MODIFICATION SIMPLIFIÉE DU P.L.U.

PRÉSENTATION DES AJUSTEMENTS PROPOSÉS AU PLAN LOCAL D'URBANISME

Corrections d'erreurs matérielles

WATTIGNIES Secteur rue Roger Verlomme
AJOUT D'UNE ETIQUETTE UCO4.1 MANQUANTE

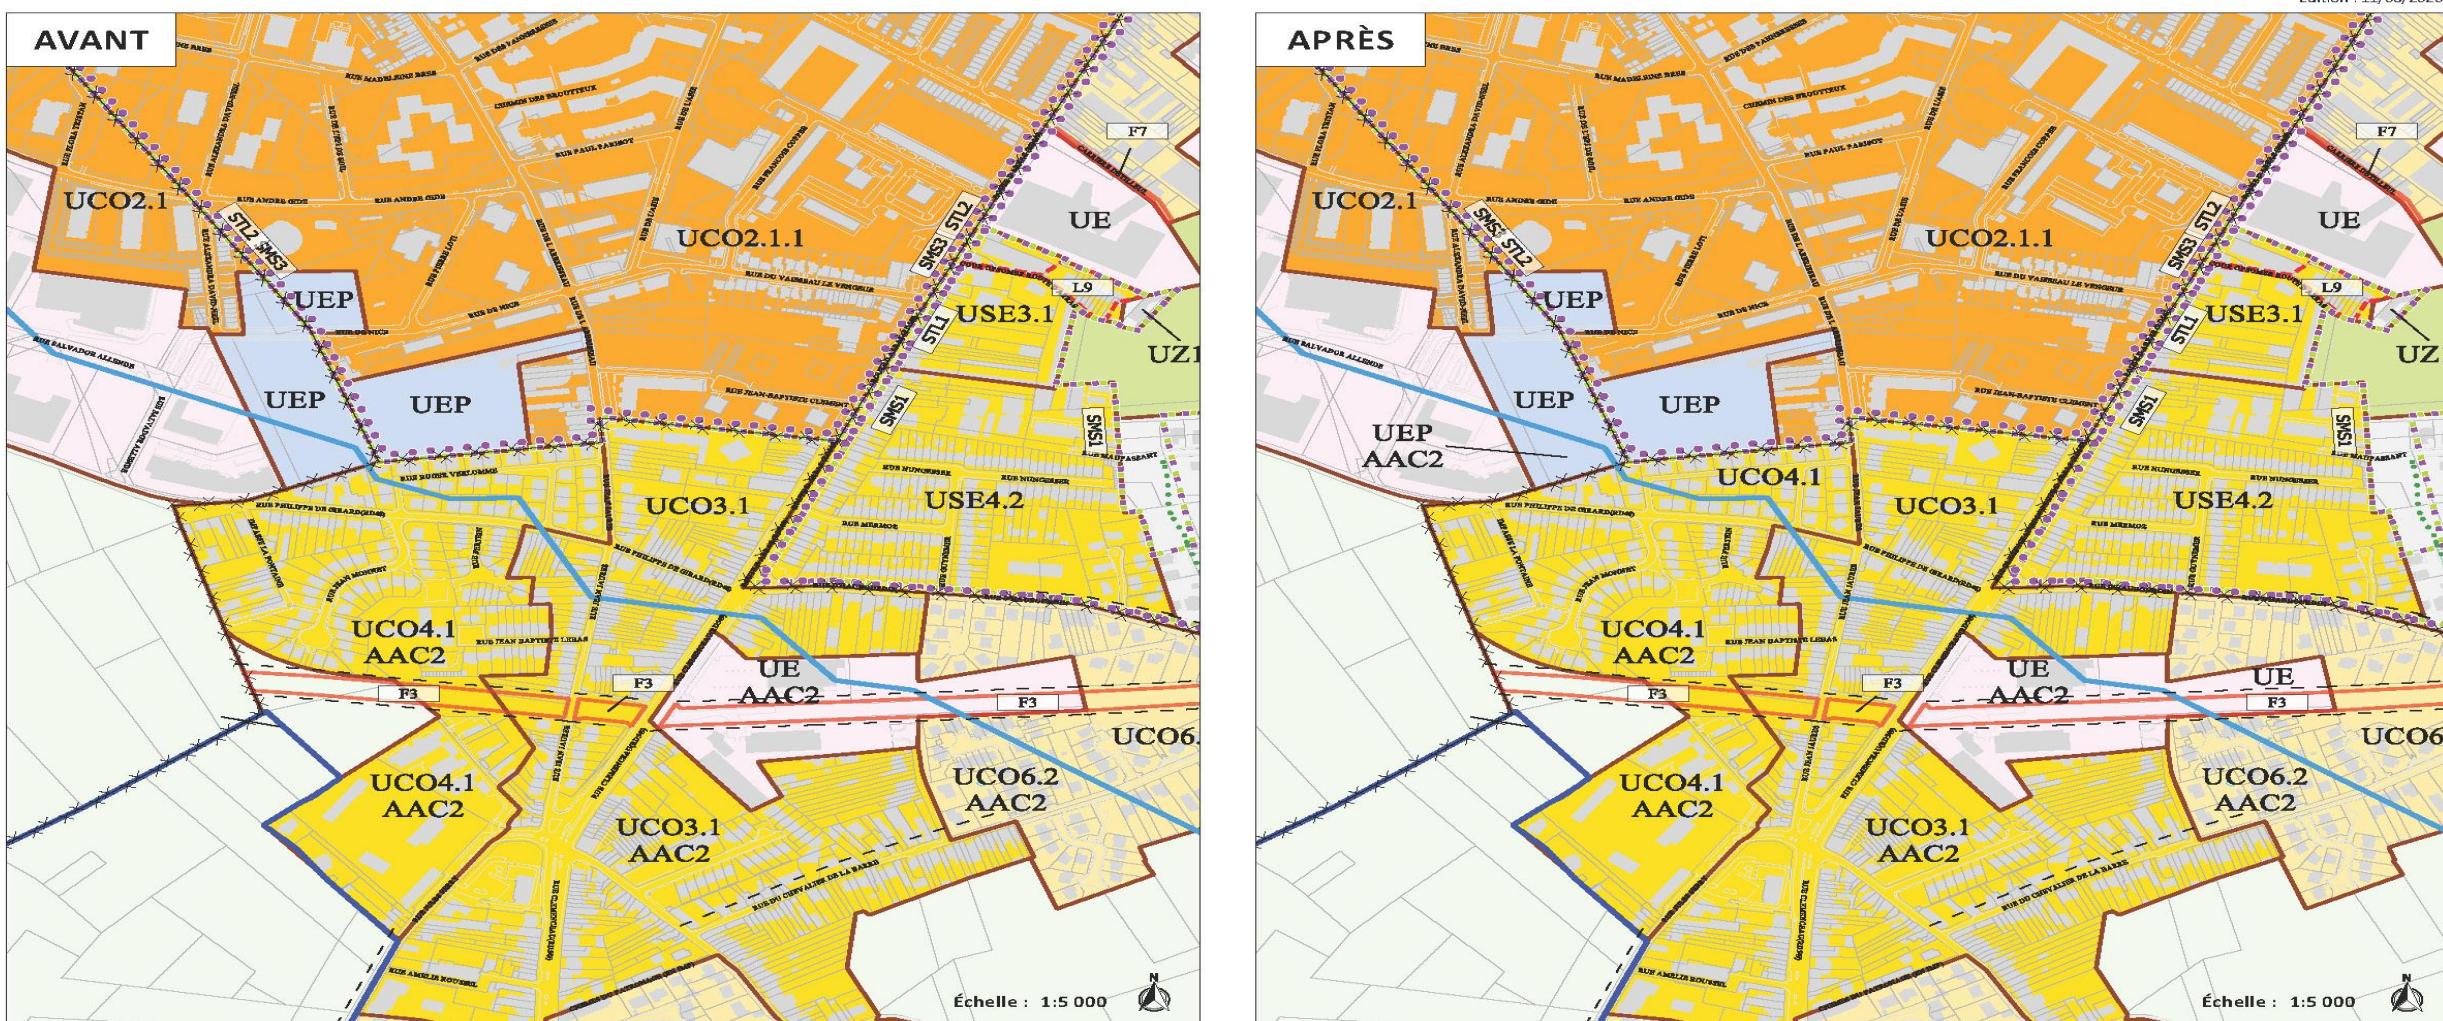
- Ajout d'un sigle UCO4.1 sur le plan de destination des sols, sur le secteur situé rue Roger Verlomme.

WATTIGNIES Secteur arrière zone commerciale Cora
AJOUT D'ETIQUETTES MANQUANTES

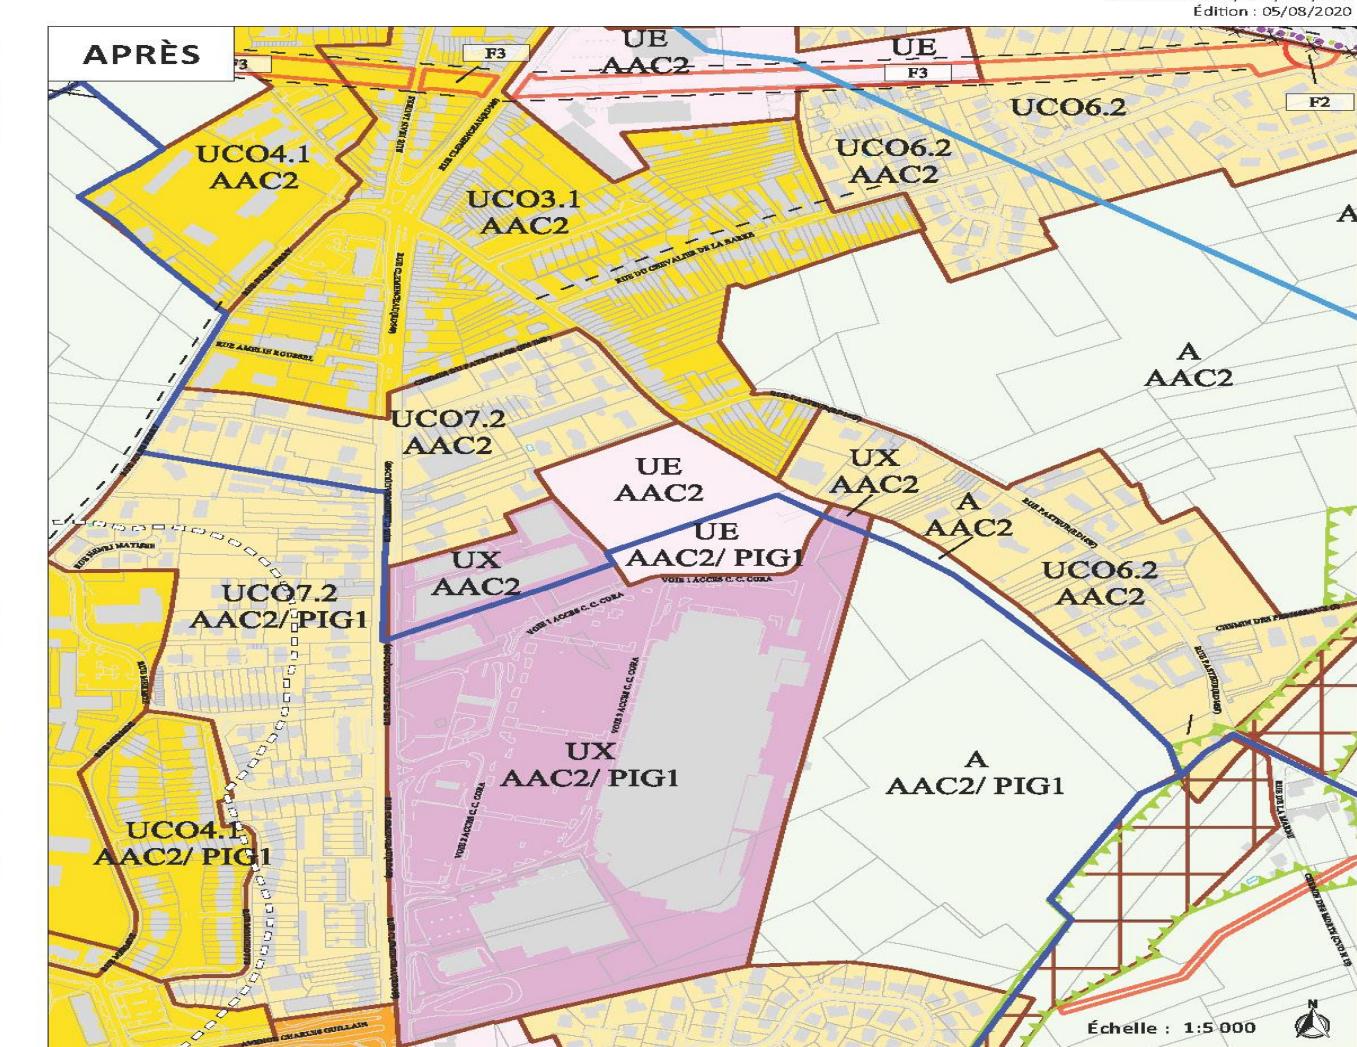
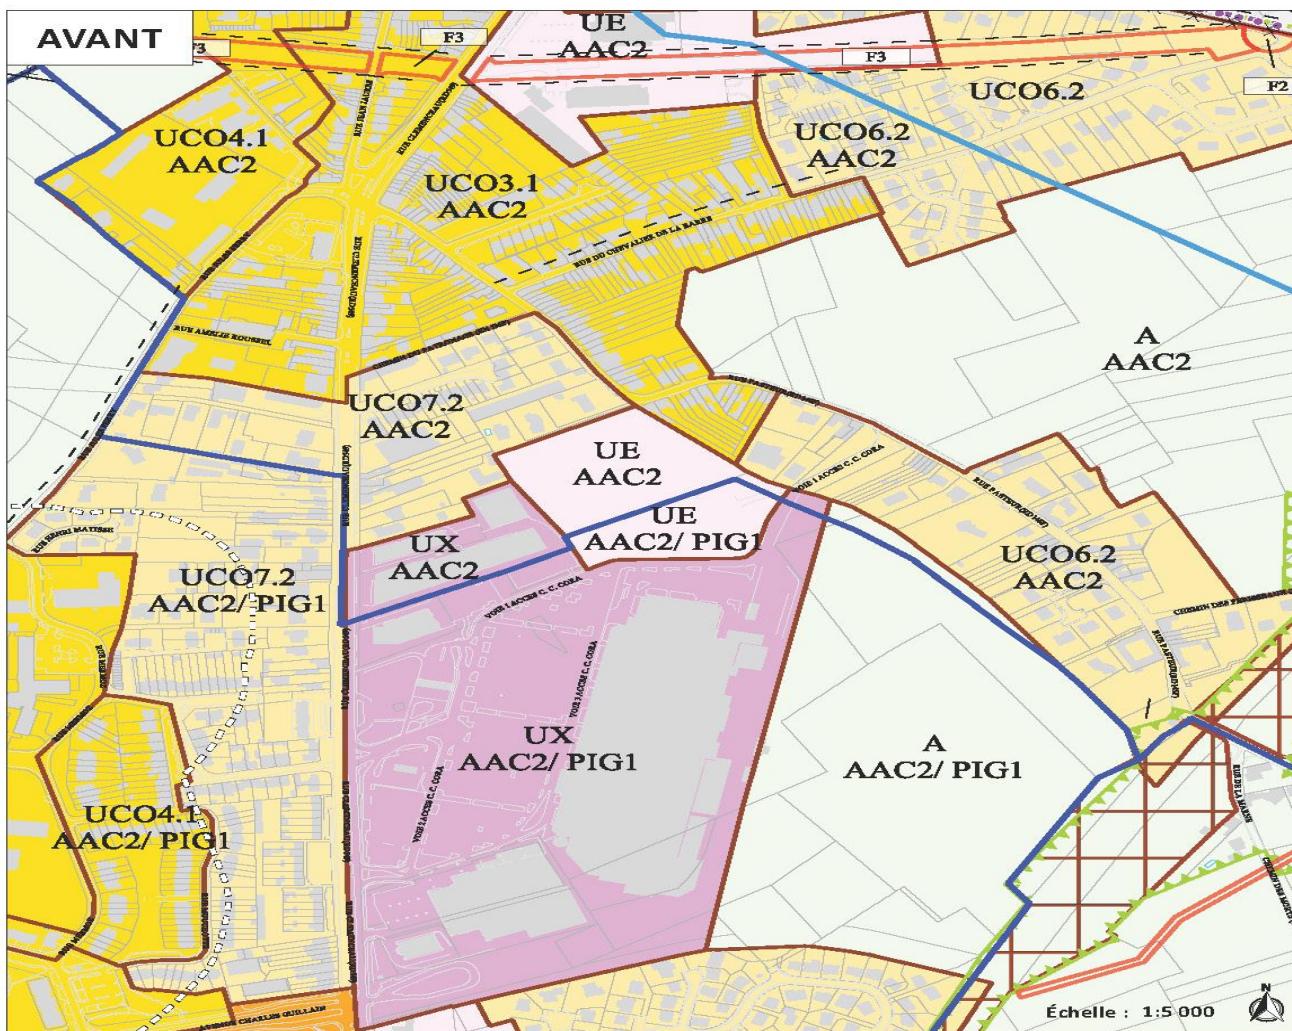
- Ajout des sigles UX AAC2 et A AAC2 sur le plan de destination des sols, sur le secteur situé arrière zone commerciale Cora.

WATTIGNIES Secteur rue Hoche
AJOUT D'UNE ETIQUETTE UCO8.1 AAC1/PIG1 MANQUANTE

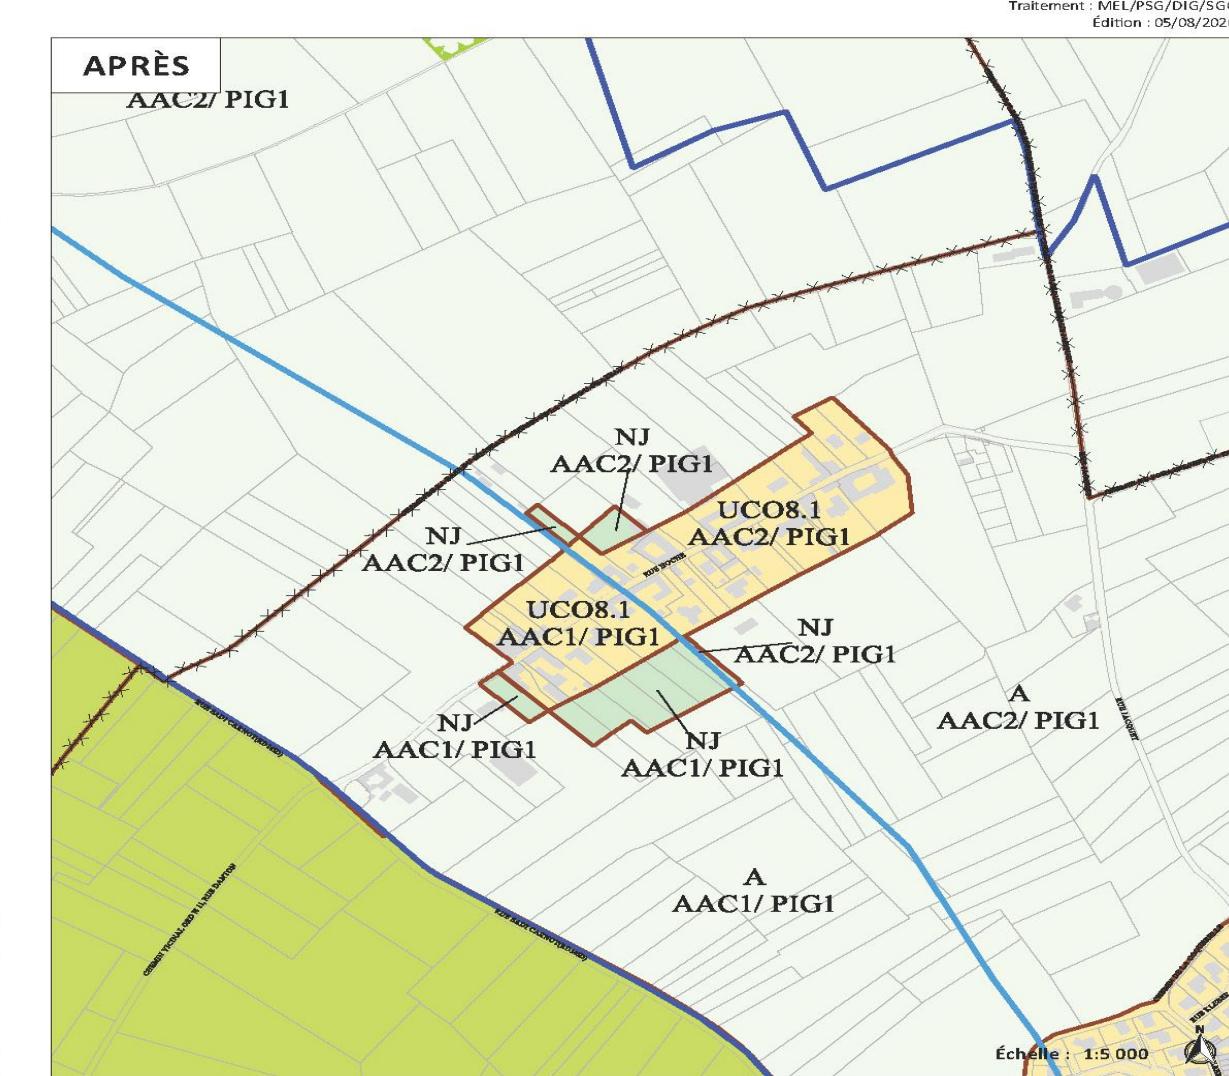
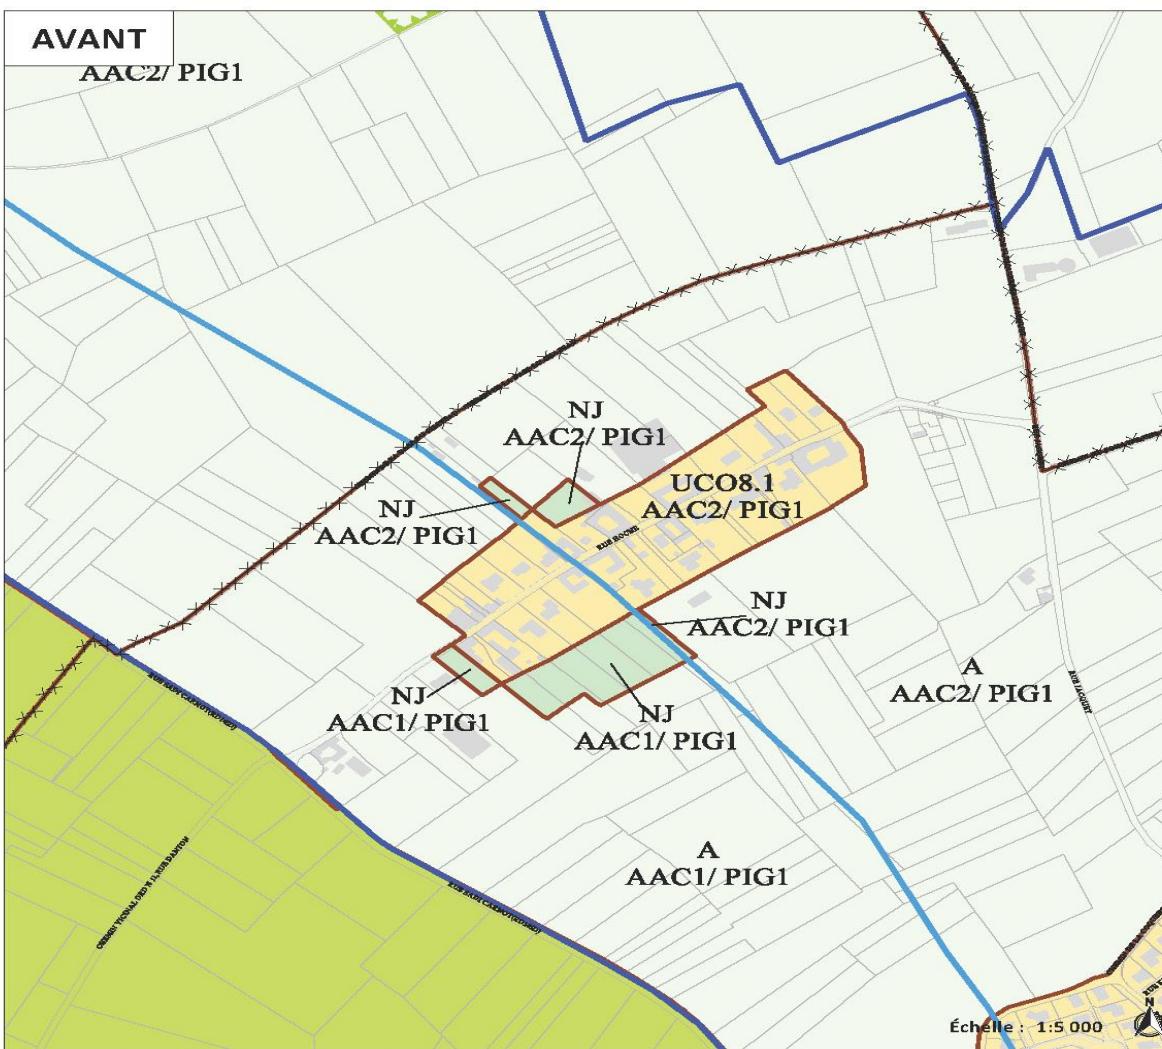
- Ajout des sigles UCO8.1 AAC1/PIG1 sur le plan de destination des sols, sur le secteur situé rue Hoche.

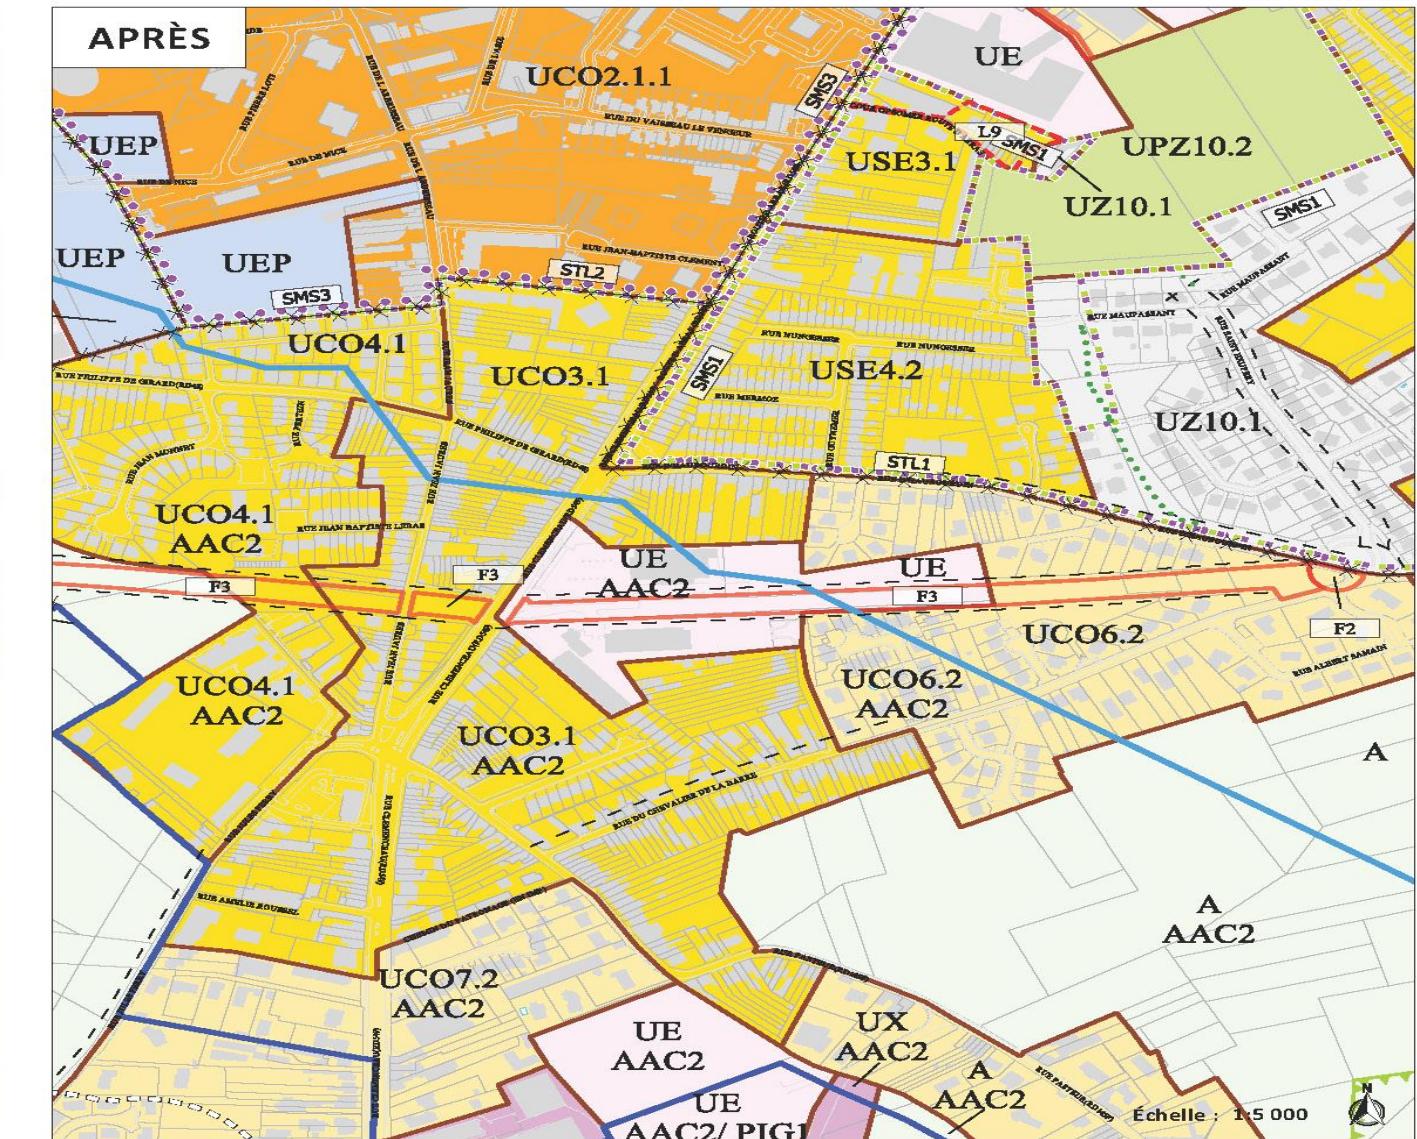
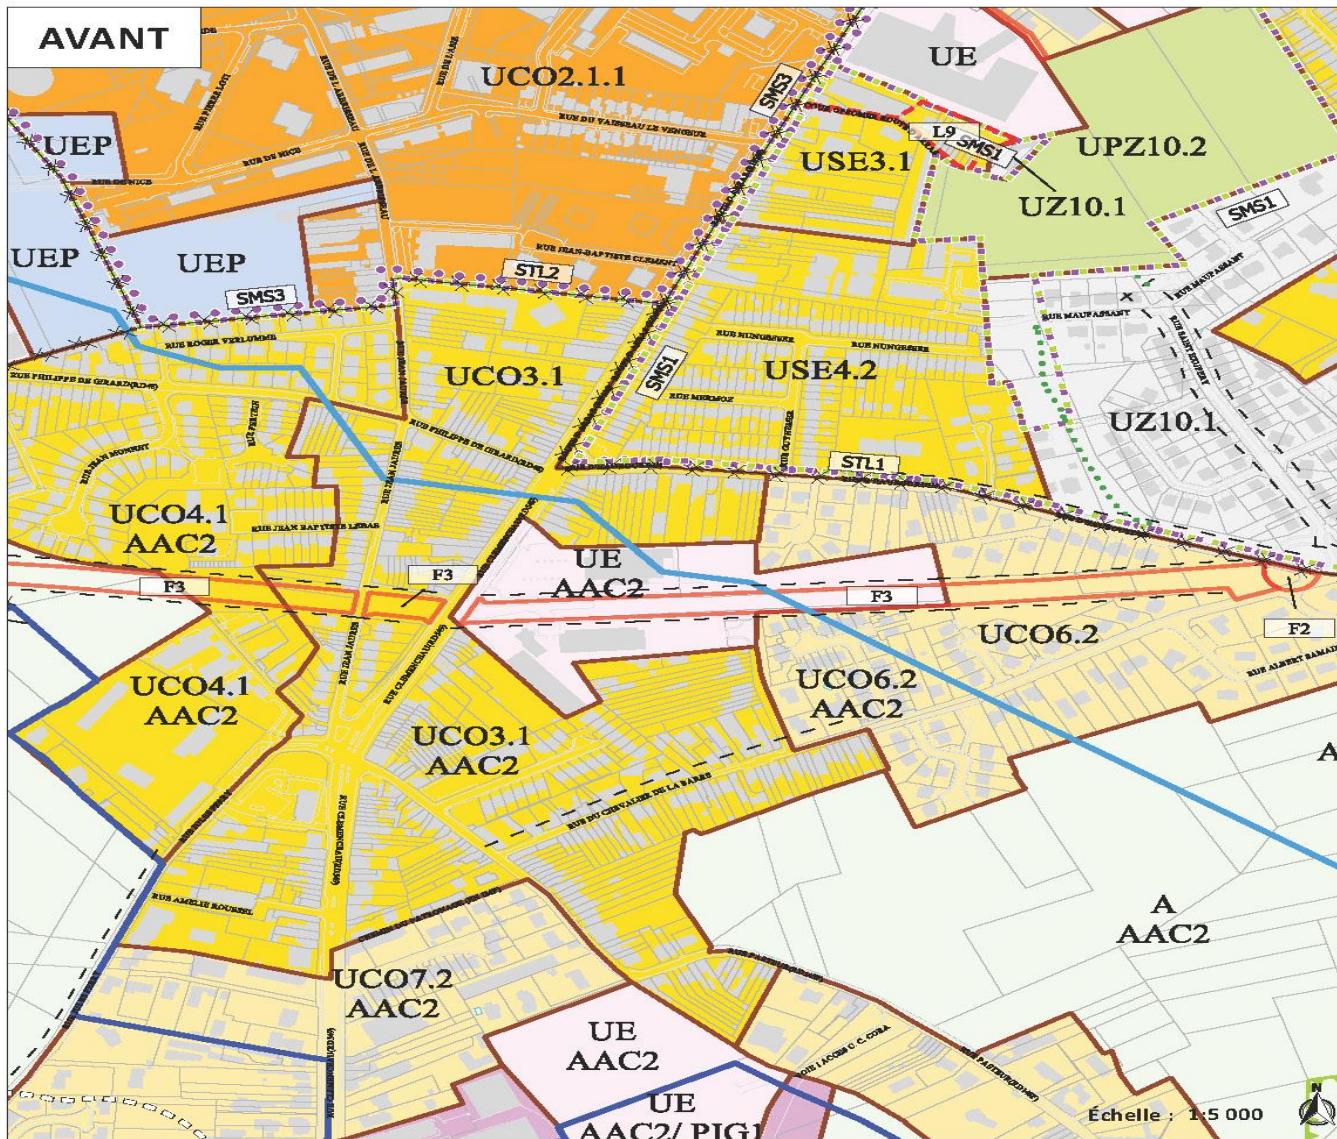
- Ajout d'un sigle UE sur le plan de destination des sols, sur le secteur situé rue Clémenceau.
